リコール届出一覧表

リコール届出日：令和2年 12月 22日

リコール届出番号	外-3150	リコール開始日	令和2年 12月 23日
届出者の氏名又は名称	ジャガー・ランドローバー・ジャパン株式会社 代表取締役 ハンソン・マグナス・ユタカ	製作国：英国 製作者名：ジャガー・ランドローバー・リミテッド 問い合わせ先： ランドローバーお客様相談室 0120-922-992	
不具合の部位（部品名）	電気装置（DC-DCコンバーター）		
基準不適合状態にあると認める構造、装置又は性能の状況及びその原因	マイルドハイブリッド電気自動車（MHEV）のDC-DCコンバーターにおいて、制御プログラムが不適切なため、DC-DCコンバーター内の電気負荷発生時にトランジスタが適切に切り替わらないことがある。そのため、トランジスタが短絡し、メーターにバッテリー警告が点灯して、そのまま使用を続けると、最悪の場合、火災に至るおそれがある。		
改善措置の内容	全車両、DC-DCコンバーター、PCM（パワートレインコントロールモジュール）、およびBECM（バッテリーエネルギーコントロールモジュール）のプログラムを対策プログラムに書き換える。		
不具合件数	0件	事故の有無	無し
発見の動機	本国メーカーからの情報による。		
自動車使用者及び自動車分解整備事業者に周知させるための措置	<ul style="list-style-type: none"> ・使用者：電話又はダイレクトメールで通知する。 ・自動車分解整備事業者：日整連発行の機関誌へ掲載する。 ・弊社ホームページに掲載する。

改善箇所説明図

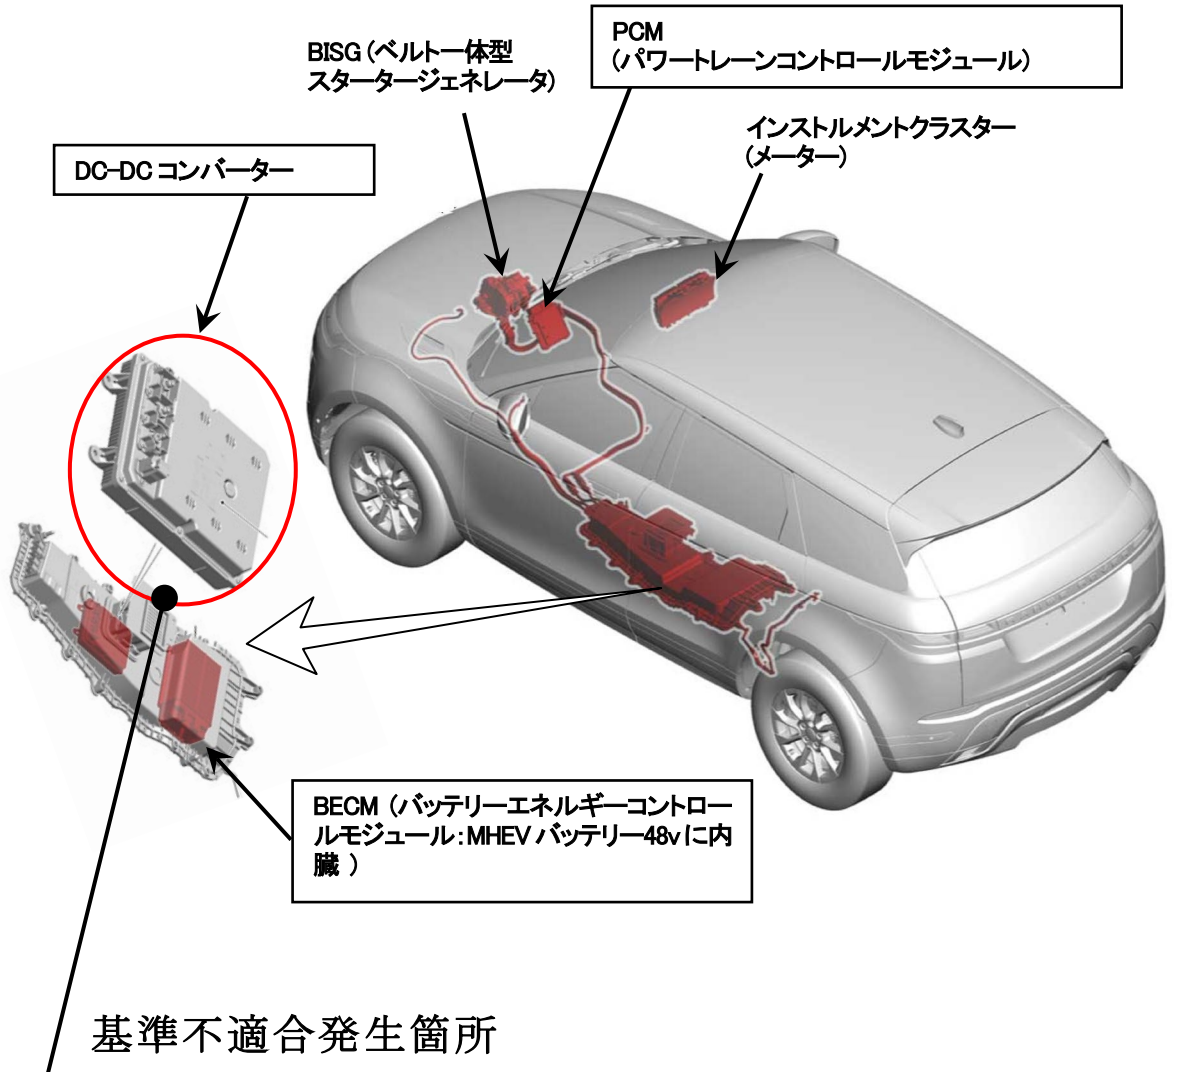
マイルドハイブリッド電気自動車 (MHEV) のDC-DCコンバーターにおいて、制御プログラムが不適切なため、DC-DCコンバーター内の電気負荷発生時にトランジスタが適切に切り替わらないことがある。そのため、トランジスタが短絡し、メーターにバッテリー警告が点灯して、そのまま使用を続けると、最悪の場合、火災に至るおそれがある。

全車両、DC-DCコンバーター、PCM (パワートレーンコントロールモジュール)、およびBECM (バッテリーエネルギーコントロールモジュール) のプログラムを対策プログラムに書き換える。

識別: 助手席リヤドアヒンジボルトに白ペイントを塗布する。
